vysvětlení zadávací dokumentace III

Ockergelb 1024 Ulti-Matt / Ochre Yellow 1024 Ulti-Matt

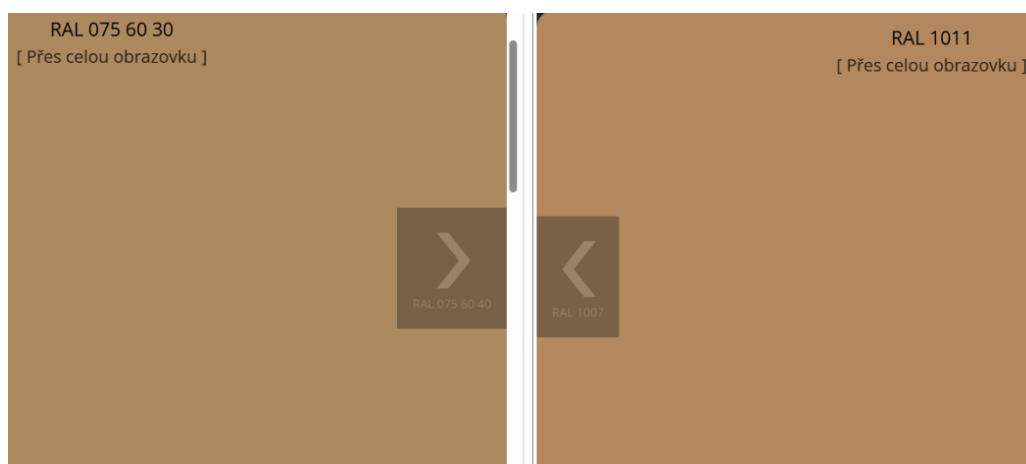
Vzhledem k tomu, že systém RAL Design je pro dodavatele technologicky náročný, připouštím jako alternativu odstín **RAL Classic nebo Renolit**. Nicméně z důvodu možného zkreslení vzorníků a monitorů nemohu provést finální schválení bez přímého srovnání.

1. Prosím dodavatele o zajištění **fyzických vzorků** (lakované odřezky profilů nebo plechové tabulky) v odstínu **RAL 1011, RAL 1024, přípustná by mohla být i Okrově žlutá matná Renolit 02.20.11.000017**.
2. Tento vzorek **porovnáme přímo na stavbě s původními okny** za reálných světelných podmínek.
3. Pouze v případě, že bude shoda odstínů dostatečná a nenaruší vizuální kontinuitu objektu, bude barva finálně schválena do výroby.
